改善箇所説明図

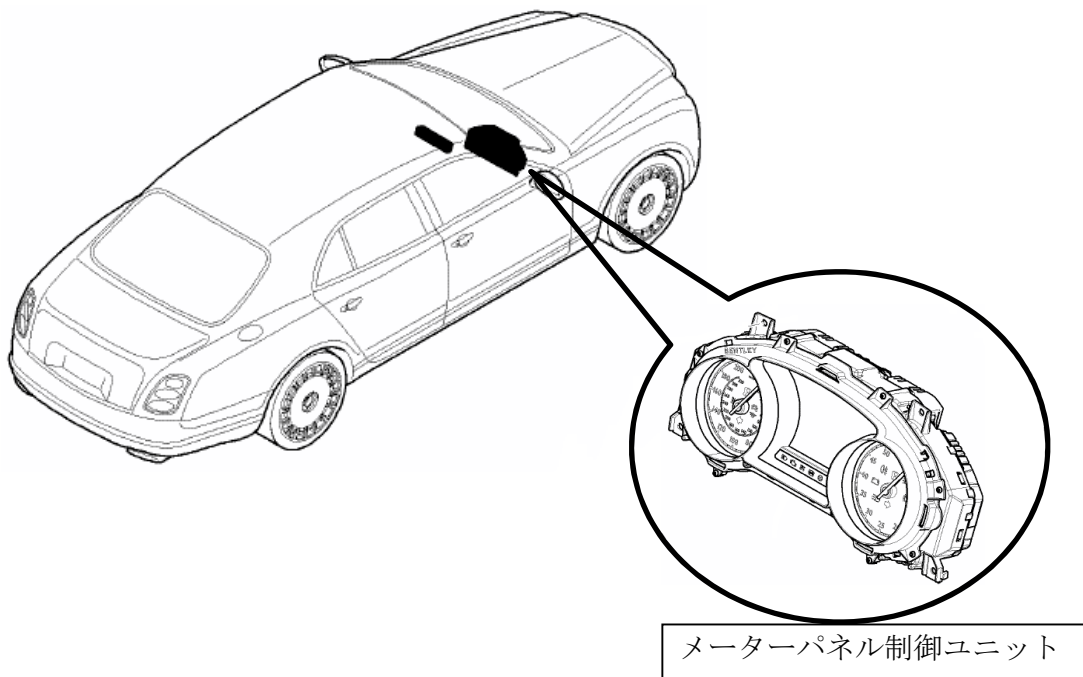
不具合の内容

座席ベルト非装着時の警報制御を行うメーターパネル制御ユニットのプログラムが不適切なため、シートベルト非装着状態で走行中、協定規則第16号の技術的な要件に定められた警報が行われない。そのため、保安基準第22条の3の基準に適合しない。

改善の内容

全車両、メーターパネル制御ユニットのプログラムを変更する。

識別

改善後は、ボンネット内の右側ストラット取り付けナット付近に青色のペイントを行い識別とする。
